PLAN ESPECIAL DE PROTECCIÓN Y MEJORA DE LA INFRAESTRUCTURA VERDE
BOSQUE METROPOLITANO DE MADRID | LOTE 3
DOCUMENTO DE APROBACIÓN INICIAL

ANEXO M1_CRITERIOS PARA LA MODIFICACIÓN DE LOS PROYECTOS DE URBANIZACIÓN

Figura 2. Planta general de la propuesta de ordenación del PE Cerro de la Herradura aprobado en 2010

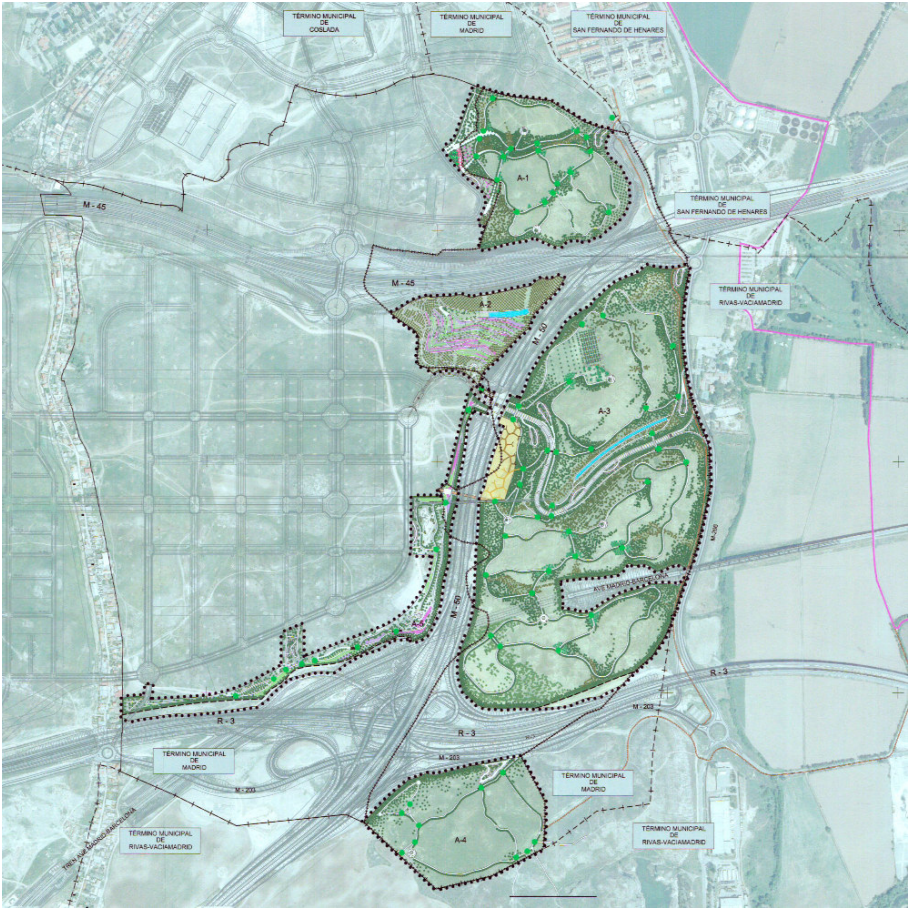
Se propone reconsiderar las bolsas de aparcamiento previstas por las afecciones con explanaciones y desmontes no deseables. Se propone como alternativas un espacio de llegada con estacionamiento en las inmediaciones del acceso al ecoducto existente.

Algunas cuestiones como el trazado de caminos, los cruces y el diseño de miradores, así como alumbrado y mobiliario se señalan como elementos susceptibles de revisión en base a la normativa del Plan Especial en lo que a cuestiones de diseño específico se refiere. Se han detectado ciertas incoherencias entre la traza de los caminos proyectados y la topografía existente, se propone adatar a la red de caminos del Plan especial. Asimismo, se deberán revisar los perfiles y las trazas planteadas con el objeto de minimizar impactos sobre la geomorfología y los suelos existentes, minimizando movimientos de tierras y explanaciones.

Figura 3. Red de alumbrado prevista en la propuesta del Plan Especial Cerro de la Herradura. Se considera excesiva y contraria a los criterios de la propuesta

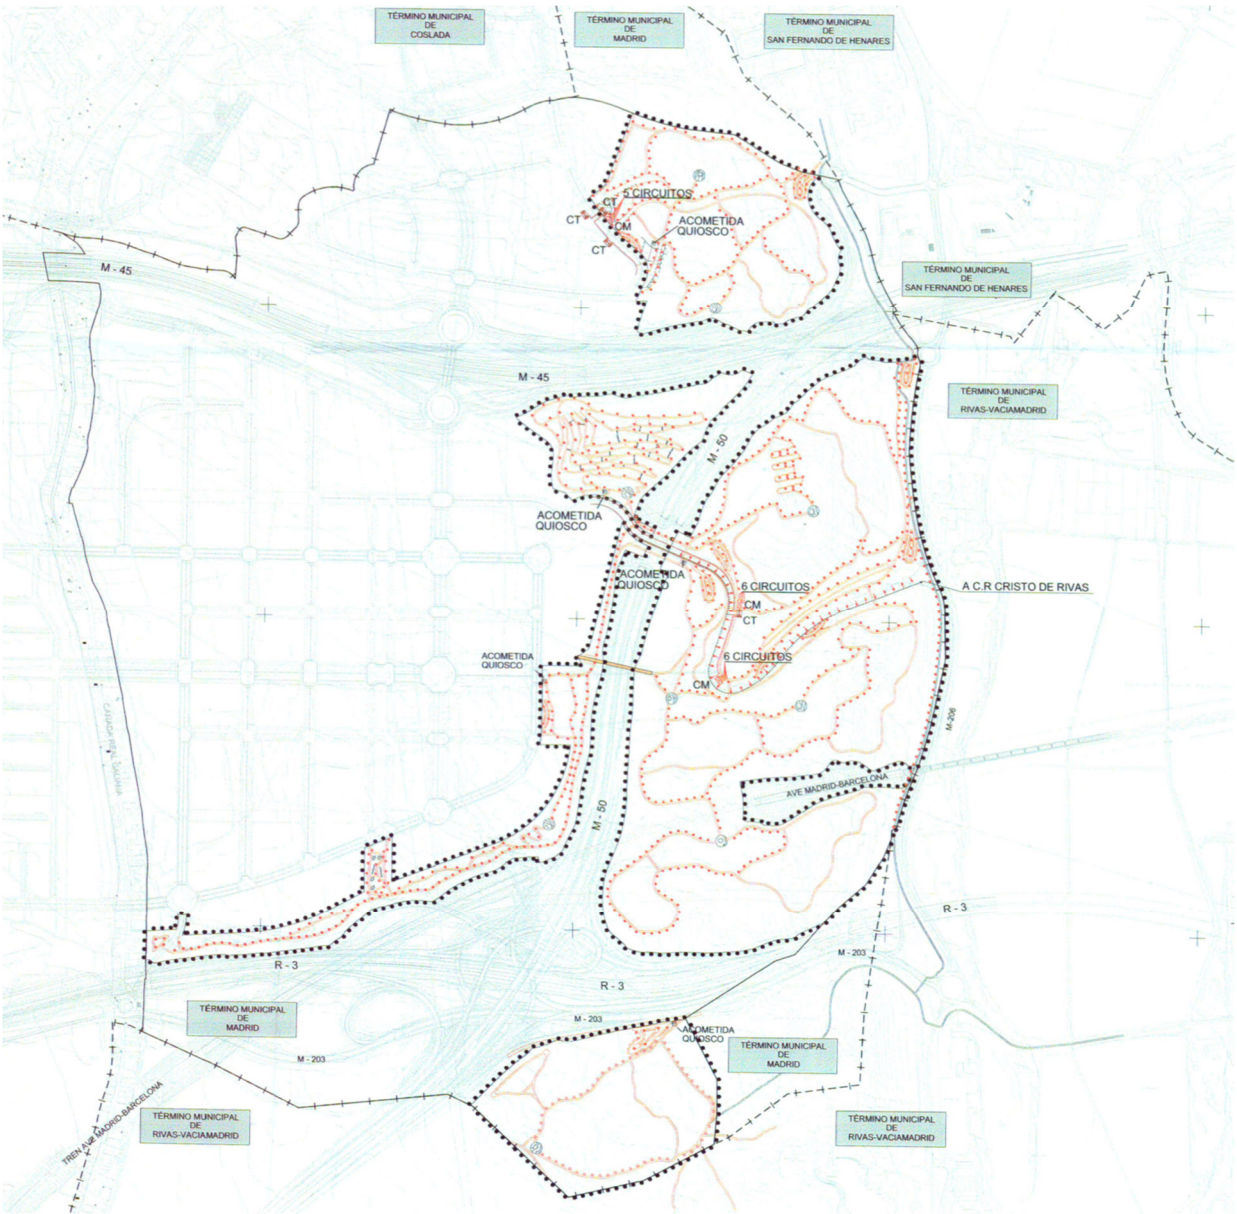
En relación con el alumbrado previsto en los caminos proyectados, se plantea llevar a cabo una revisión para determinar los niveles e intensidades de iluminación en el parque forestal con el objetivo de reducir el impacto ocasionado por la iluminación sobre la actividad animal nocturna. Ello implica reducir al mínimo, estrictamente necesario, los recorridos iluminados. Las laderas de estos cerros son un elemento frágil y expuesto al observador desde la vega fluvial que convendría preservar.

Figura 7. Zoom detalle de alineaciones de plantaciones en corona exterior norte. Proyecto de urbanización aprobado en 2020

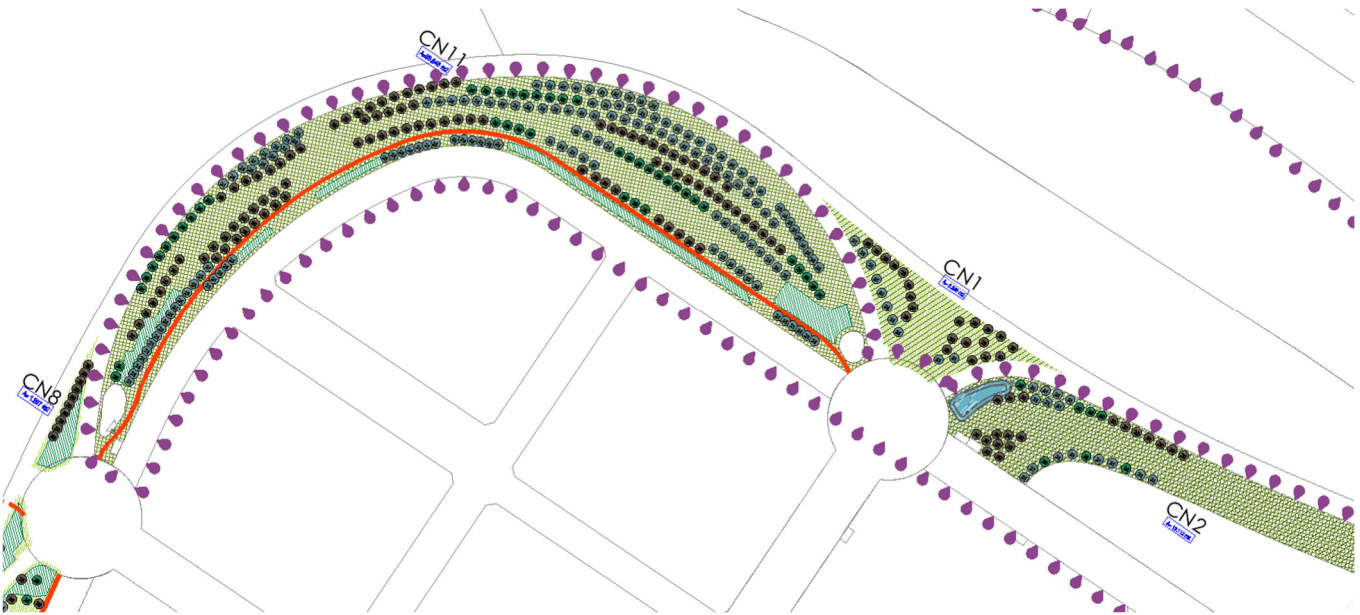
Se propone revisar el diseño de las plantaciones que en el proyecto de urbanización aprobado plantea alineaciones homogéneas de plantación que siguen líneas sensiblemente paralelas a los bordes longitudinales de estas zonas verdes, con unos criterios similares al del arbolado de alineación en vías urbanas.

Figura 9. Zoom detallado de plantaciones previstas en zona central corono noreste-sureste.

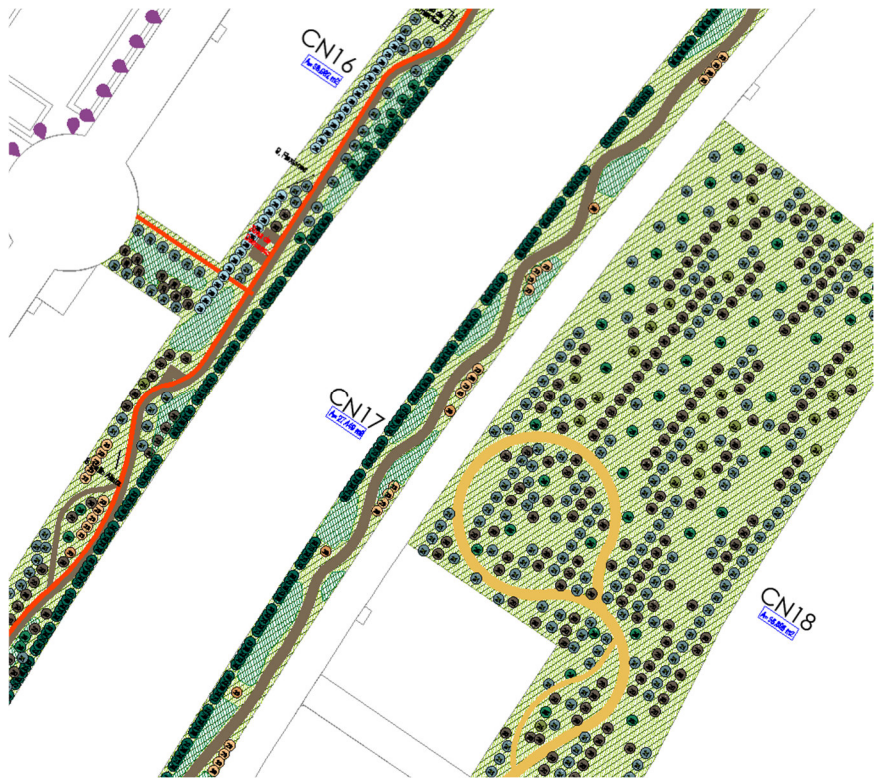
Los criterios de plantación son similares a los de la corona norte. Así se siguen planteando alineaciones diferenciadas por especies con interdistancias comprendidas entre los 6 y 10 metros. Este criterio será objeto de revisión.

Las determinaciones planteadas para las zonas arbustivas e hidrosiembras serán revisadas convenientemente, pudiendo establecerse matizaciones y cambios de criterio.

La formalización y/o el trazado de caminos deberá reformularse debido a la incorporación de suelos dotacionales y la eliminación de algunos ejes viarios; los criterios a seguir será el de adaptarse a la topografía cuando aquella tenga valor o singularidad, plantear la coordinación de plantaciones y la creación de espacios con diferentes posibilidades de uso y disfrute.

Figura 10. Proyecto de urbanización de zonas verdes del anillo exterior de la UZP Los Berrocales aprobado inicialmente el 21 de abril de 2021, BOCM 26 de mayo de 2021

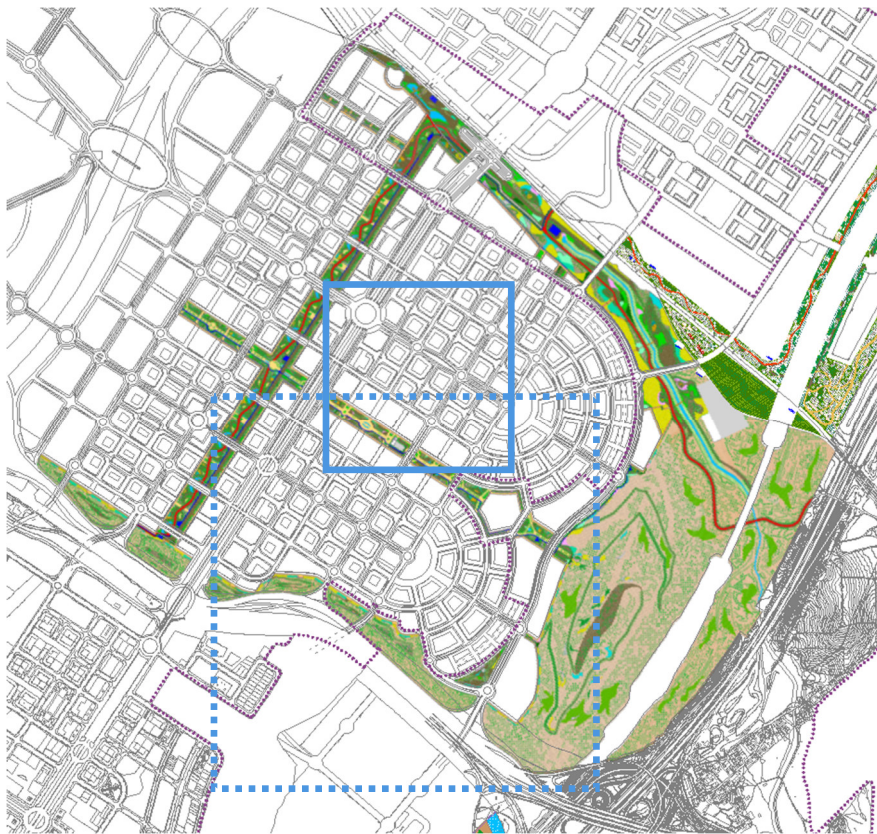
Actualmente se encuentran ejecutadas las obras de canalización del arroyo con criterios alejados de las intenciones para vertebrar un espacio naturalizado potenciado por las condiciones del suelo y sus características naturales específicas. La operación de la canalización del arroyo ha alterado los suelos y la dinámica hidráulica de forma sustancial. La sección del arroyo implica una canalización efectuada con escollera de 15m de anchura flanqueada en ambos lados por sendas franjas de paseo lineal de 5m de anchura, configurando una canalización de estricto carácter ingenieril.

Se considera necesario una revisión de la selección de especies propuesta y establecer criterios más adecuados a las condiciones climáticas y edafológicas.

Figura 13. Zona de acceso al Cerro del Águila desde el paseo central previstos en el proyecto de urbanización aprobado

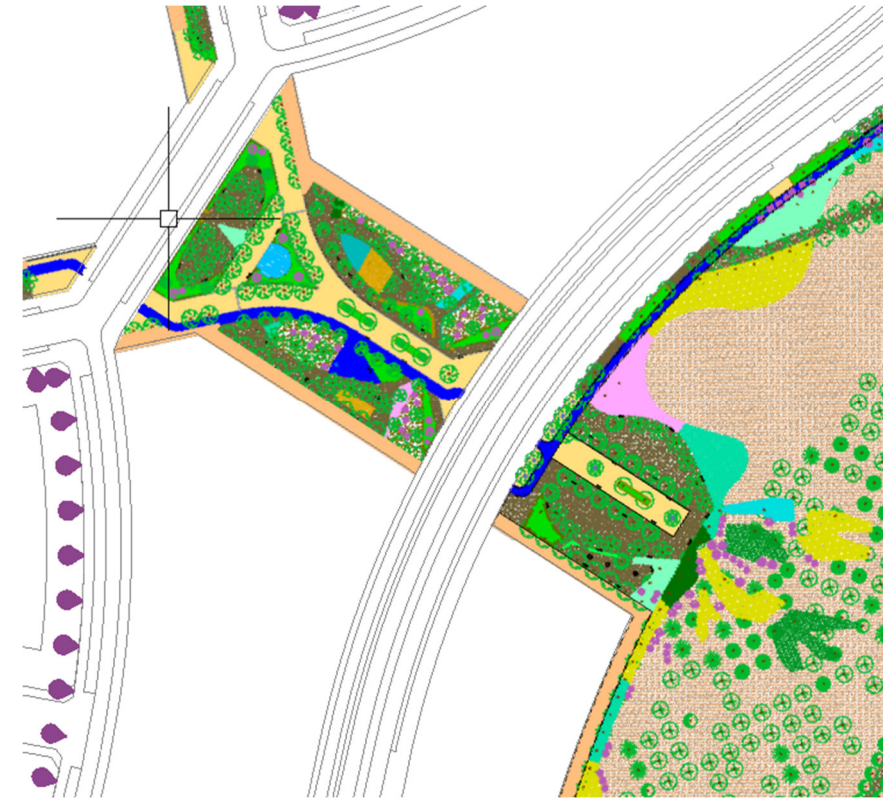
Se propone revisar la relación del Cerro con las zonas residenciales para mejorar la apertura y conectividad en los accesos al parque y los recorridos previstos en esta zona del anillo exterior, así como algunos detalles de urbanización, previstos en las zonas de acceso desde el eje urbano central del desarrollo.

Figura 18. Ordenación propuesta por el proyecto de urbanización de Valdecarros, al sureste de las cocheras de metro del ensanche de Vallecas

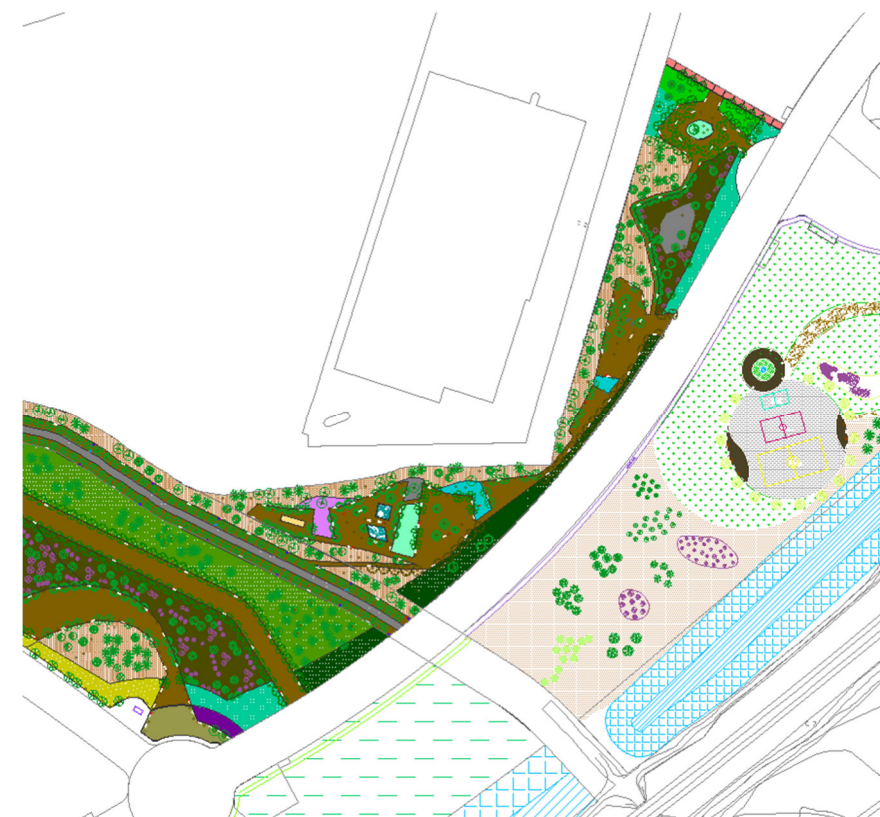
Detrás de esta pantalla se contempla un corredor de concepción urbana, que se propone revisar con criterios forestales.

Por otra parte, se propone elevar la vía perimetral (planteando un puente) para permitir que el corredor ecológico de Valdeculebra no se vea interrumpido por barreras generadas por explanaciones viarias con importantes afecciones - taludes provocados por rellenos - en lo que se refiere a la continuidad y conectividad de dicho corredor.

Figura 26. Zona del valle del Mayoral y trazas de recorridos proyectados en relación a las trincheras de la Guerra Civil en los cantiles

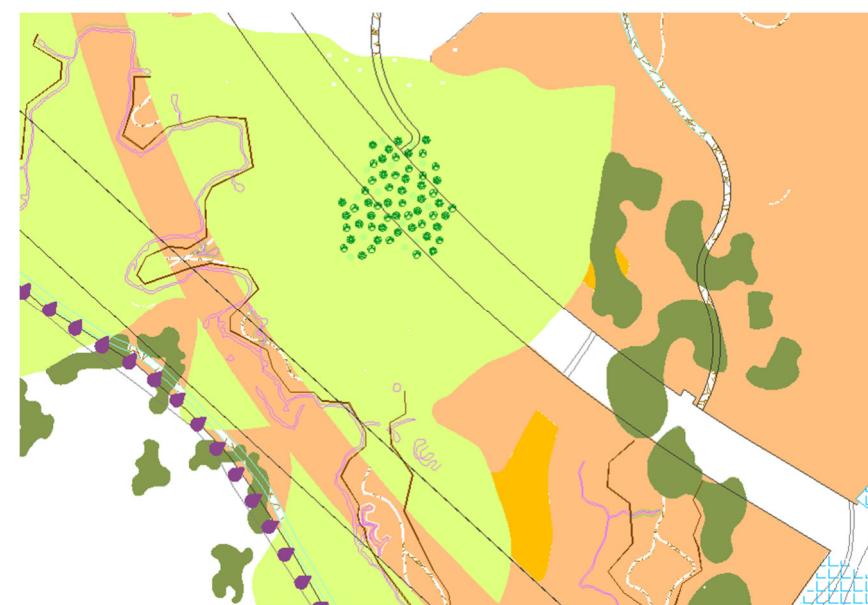
No se identifican actuaciones en relación a yacimientos y ruinas presentes en este ámbito, salvo algunas trazas de caminos siguiendo las trincheras de la Guerra Civil.

Se plantea una revisión completa de las determinaciones establecidas en este ámbito.
